「放射性廃棄物処理場における 設計及び工事の計画の認可申請（その9）」

【審査会合コメント回答】

令和5年11月14日

第2回審査会合コメント及び回答 (1 / 3)

図-9.3 保管室の金属製容器の配置方法

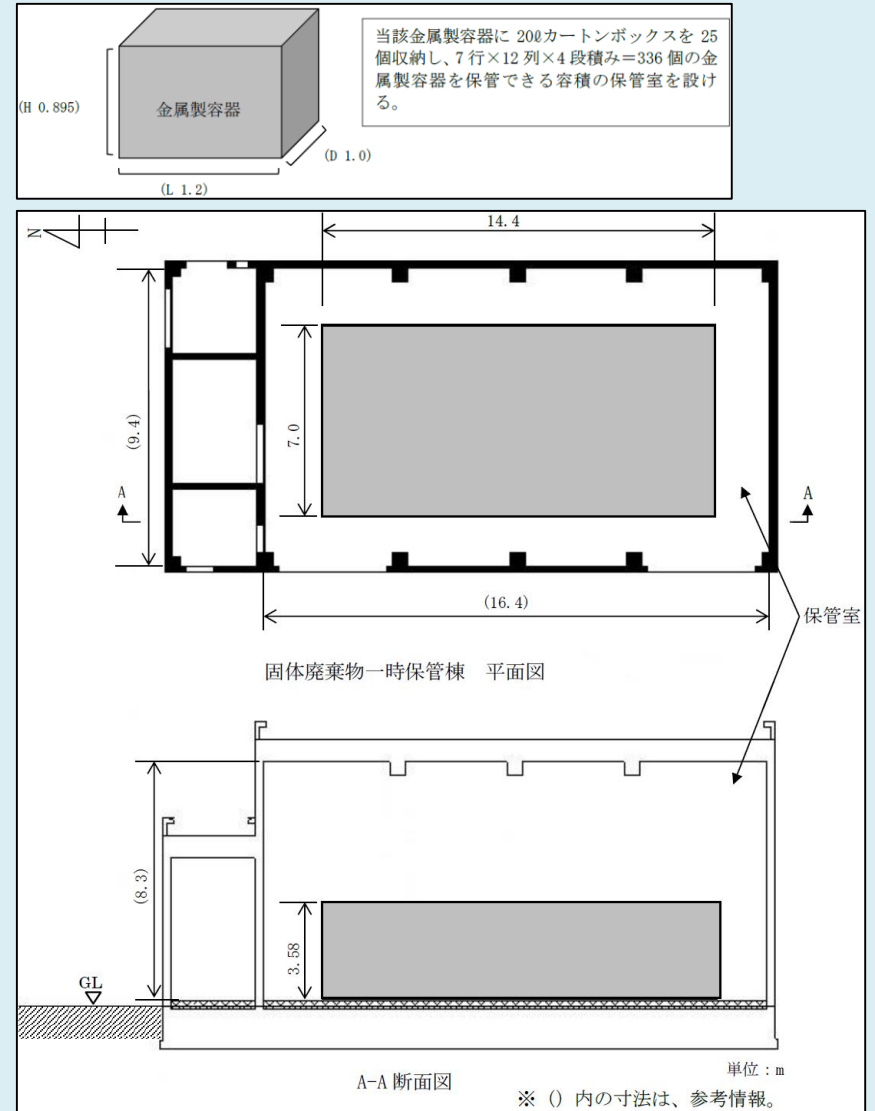
14	第8編の技術基準規則第36条第1項第2号への適合性の説明について、廃棄物保管場所の構造(鉄筋コンクリート造)だけでは不十分であるため、記載の充実を図ること。	p.87	第2回	第3回
15	第9編の技術基準規則第36条第2項への適合性の説明について、搬入口のシャッターが搬入時以外は常時閉であることを追記すること。	p.98,p.106 p.108,p.109	第2回	第3回

No	コメント	回答ページ	審査会合	
			コメント	回答
16	第9編の許可書との整合性について、「方針1. 試験研究用等原子炉施設の地盤」を基本設計の方針に追記すること。	p.108	第2回	第3回
17	第9編の遮蔽計算書について、固体廃棄物一時保管棟内の放射線業務従事者に対する被ばく影響（技術基準規則第16条第2項）が読み取れない。遮蔽設備が不要であれば、それを示す線量評価等を実施し、説明すること。	p.97 p.107 p.113,p.114 p.115,p.116	第2回	第3回
18	第1回審査会合論点の回答（資料1-2の許可基準規則第7条（不法侵入対策）の設工認申請要否）について、リスクに応じて整理している旨説明しているが、原子炉を有するJRR-3やHTTRなども運用で整理しており、機構として一貫した説明になっていないため、再度考え方を整理し説明すること。	別紙	第2回	第3回
19	第3編で申請している圧力逃し機構について、旧技術基準規則と現行の技術基準規則で要求事項が変わっていないが、何故このタイミングでの申請となったのか説明すること。	別紙	第2回	第3回

原子炉設置変更許可申請書の記載※	本申請書の記載※
<p>[放射性廃棄物の廃棄施設]</p> <p>8-1 基本設計の方針</p> <p style="background-color: yellow;">方針1. 試験研究用等原子炉施設の地盤 (第3条)</p> <p style="background-color: yellow;">適合のための設計方針</p> <p style="background-color: yellow;">第1項について</p> <p style="background-color: yellow;">放射性廃棄物の廃棄施設は、耐震重要度に応じて算定する地震力が作用した場合においても、当該放射性廃棄物の廃棄施設を十分に支持することができる地盤に設ける。</p> <p style="background-color: yellow;">方針2. 地震による損傷の防止 (第4条)</p> <p style="background-color: yellow;">適合のための設計方針</p> <p style="background-color: yellow;">第1項及び第2項について</p> <p style="background-color: yellow;">放射性廃棄物の廃棄施設は、試験炉設置許可基準規則の解釈による耐震重要度分類に従い、Bクラス又はCクラスに分類し、当該分類に応じた耐震設計を行う。</p> <p style="background-color: yellow;">方針6. 火災による損傷の防止 (第8条)</p> <p style="background-color: yellow;">適合のための設計方針</p> <p style="background-color: yellow;">第1項について</p> <p style="background-color: yellow;">放射性廃棄物の廃棄施設における火災対策として、構築物、系統及び機器は、不燃性又は難燃性材料を使用する設計とする。</p> <p style="background-color: yellow;">方針10. 安全施設 (第12条)</p> <p style="background-color: yellow;">適合のための設計方針</p> <p style="background-color: yellow;">第4項</p> <p style="background-color: yellow;">放射性廃棄物処理場の放射性廃棄物の廃棄施設は、運転中又は停止中において、放射性物質の貯蔵機能(閉じ込め、遮蔽)の健全性及び廃棄施設の処理能力について、適切な方法により試験、検査が行えるよう設計する。</p> <p style="background-color: yellow;">方針13. 保管廃棄施設 (第23条)</p> <p style="background-color: yellow;">適合のための設計方針</p> <p style="background-color: yellow;">放射性廃棄物の処理前廃棄物保管場所は、鉄筋コンクリート造の壁及び天井により、放射性廃棄物が漏えいし難く、かつ汚染が広がらない設計とする。</p> <p style="background-color: yellow;">方針14. 工場等周辺における直接ガンマ線等からの防護 (第24条)</p> <p style="background-color: yellow;">適合のための設計方針</p> <p style="background-color: yellow;">保管廃棄施設からの直接ガンマ線及びスカイシャインガンマ線による空気カーマについては、原子力科学研究所内の他の原子炉施設からの線量も含め、人の居住の可能性のある敷地境界外において、年間50μGy以下となるように設計し、管理する。</p> <p style="background-color: yellow;">方針15. 放射線からの放射線業務従事者の防護 (第25条)</p> <p style="background-color: yellow;">適合のための設計方針</p> <p style="background-color: yellow;">第1項について</p> <p style="background-color: yellow;">1. 外部放射線による放射線障害の防止</p> <p style="background-color: yellow;">放射性廃棄物の廃棄施設は、放射線業務従事者の作業性等を考慮して、遮蔽、機器の配置、遠隔操作、放射性物質の漏えい防止、換気等、所要の放射線防護上の措置を講じ、放射線業務従事者が業務に従事する場所における放射線量を低減できるようにするとともに、事故時において迅速な対応をするために必要な操作ができるように設計する。</p>	<p>3.2 設計仕様</p> <p>3.2.1 構造</p> <p style="background-color: yellow;">固体廃棄物一時保管棟は、「試験研究の用に供する原子炉等の技術基準に関する規則」(令和2年原子力規制委員会規則第7号)第5条及び第6条第1項を満足するため、以下の設計とする。</p> <ul style="list-style-type: none"> • Cクラスの耐震重要度に応じて算定した地震力が作用した場合においても当該施設を十分に支持することができる地盤に設置する。 • 常時作用している荷重とCクラスの耐震重要度に応じて算定した静的地震力を組み合わせ、その結果発生する応力に対して、安全上適切と認められる規格及び基準による許容応力度を許容限界とする設計とする。 • 当該施設の保有水平耐力が必要保有水平耐力に対して耐震重要度に応じた適切な安全余裕を有する設計とする。 <p style="background-color: yellow;">また、保管している可燃性固体廃棄物A-1による汚染の広がりの防止、直接ガンマ線及びスカイシャインガンマ線の放射線影響を考慮し、保管室は鉄筋コンクリート造の柱、壁、床及び天井で囲い、可燃性固体廃棄物A-1を搬入するための搬入口は鋼製のシャッターを設け、搬入口以外の開口部は設けない構造とする。シャッターは、廃棄物の搬入時等以外は常時閉とし、開放する際は、シャッター開放前に金属製容器の保管状況に異常がないことを確認する。</p>

方 法：保管室のうち、可燃性固体廃棄物を一時的に仮置きする保管場所の主要寸法である短辺、長辺及び高さが、図－9.3に示す寸法（L14.4m、D7.0m、H3.58m）以上であることを測定により確認する。

図1 第1廃棄物処理棟避難時間計測ルート図

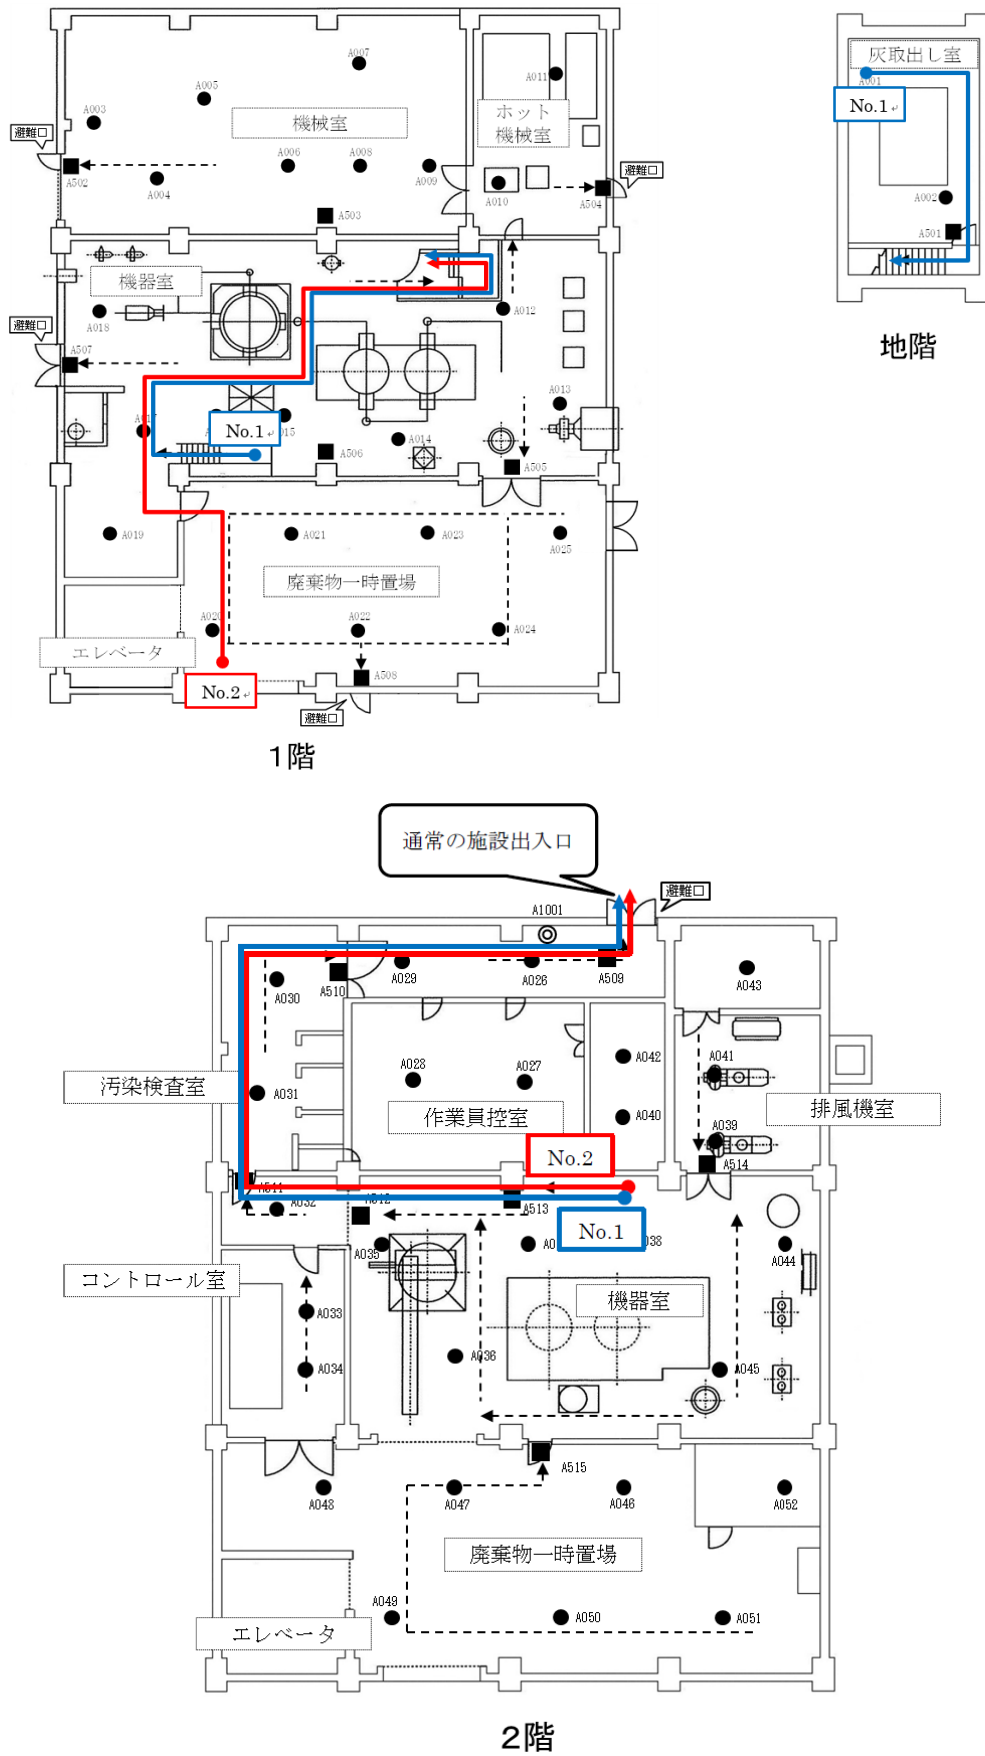
- ▶ 避難用照明点灯時は、照度が低いことから、通常より遅い速度で歩行する。
- ▶ 避難口までの距離が遠く、避難に時間を要するルートを選定する。
- ▶ 避難口は、原則として最寄りの非常口ではなく、通常入域する際の施設の出入口を兼ねている非常口とする。
- ▶ 図は考え方の代表例として、第1廃棄物処理棟を示す。

施設	ルート No.	ルート概要	避難時間
第1廃棄物処理棟	No. 1	[B1F]灰取出し室→[1F]機器室→[2F]機器室→汚染検査室→非常口	約3.5分
	No. 2	[1F]廃棄物一時置場→機器室→[2F]機器室→汚染検査室→非常口	約2.5分
第2廃棄物処理棟	No. 1	[B1F]サンプタンク室→ポンプ室→地下ホール→[1F]サービスエリア→汚染検査室→非常口	約3.5分
	No. 2	[B1F]濃縮液ポンプ室→地下ホール→[1F]サービスエリア→汚染検査室→非常口	約2分
	No. 3	[B1F]ホット機械室→地階操作室→[1F]中央監視室→汚染検査室→非常口	約2分
	No. 4	[1F]濃縮系機器室→サービスエリア→汚染検査室→非常口	約1.5分
	No. 5	[2F]アスファルト溶解室→クレーンホール→[1F]サービスエリア→汚染検査室→非常口	約2.5分
	No. 6	[2F]ユールド機械室→非常口(2F)	約1.5分
第3廃棄物処理棟	No. 1	[B1F]廃液貯槽室→階段室→[2F]汚染検査室→非常口	約3.5分
解体分別	No. 1	[3F]解体準備エリア→汚染検査室→A階段→非常口	約2分
